OBVESTILO O IZIDU IN ZAKLJUČNO POROČILO

JAVNI, PROJEKTNI, ENOSTOPENJSKI NATEČAJ ZA IZBIRO STROKOVNO NAJPRIMERNEJŠE REŠITVE ZA:

PARK SLOVENSKE HIMNE V KRANJU

Ljubljana, marec 2022

ELABORAT del. št. 6 (šifra kandidata: HN040)

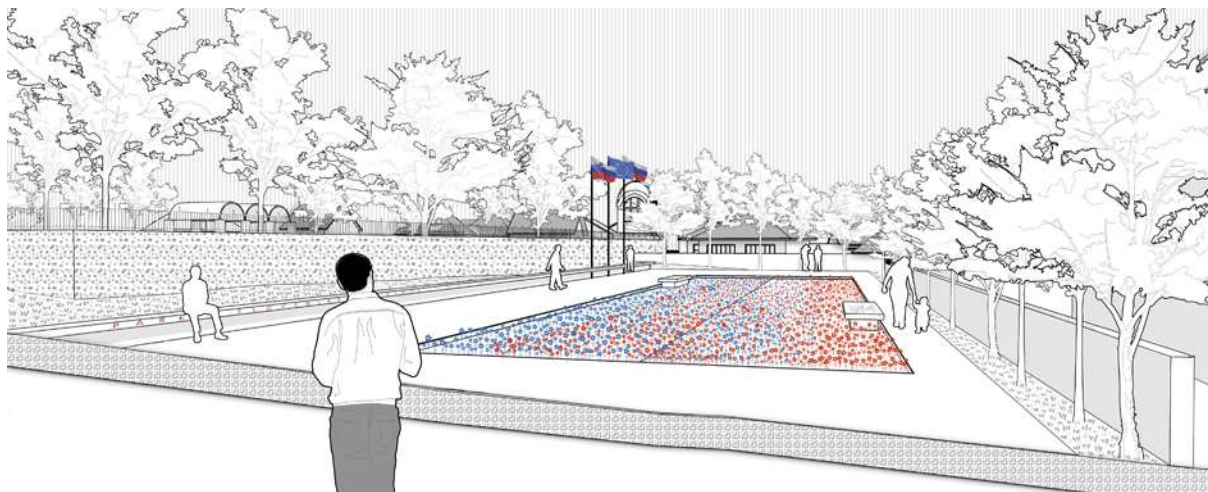
Elaborat predvideva programsko in oblikovno zgostitev na robovih parka, tako da osrednje območje ostaja izpraznjeno. Glede na razmerje z bližnjim Prešernovim gajem, do katerega ureditev vzpostavlja vizualni stik in oblikovni kontrast, komisija to ocenjuje za učinkovito odločitev. Po drugi strani je visok betonski zid s klopjo, napisom in osvetlitvijo na južnem in vzhodnem robu sicer učinkovit simbolni in funkcionalni element, ki pa celotno območje preveč izrazito introvertira ter iz njega oblikuje še en ograjen ambient – v tem smislu predstavlja elaborat podvojitev Prešernovega gaja oziroma njegov »prizidek«. Stik med starim zidom Prešernovega gaja in novim spominskim zidom je neustrezno rešen. Na stiku s pločnikom in obstoječo cesto predvidena zasaditev še dodatno zapira območje. Temelji zidov in poti ob njih močno posegajo v obstoječi teren, introvertirani značaj območja in visoki zidovi pa predstavljajo izpostavljeno površino za grafite.
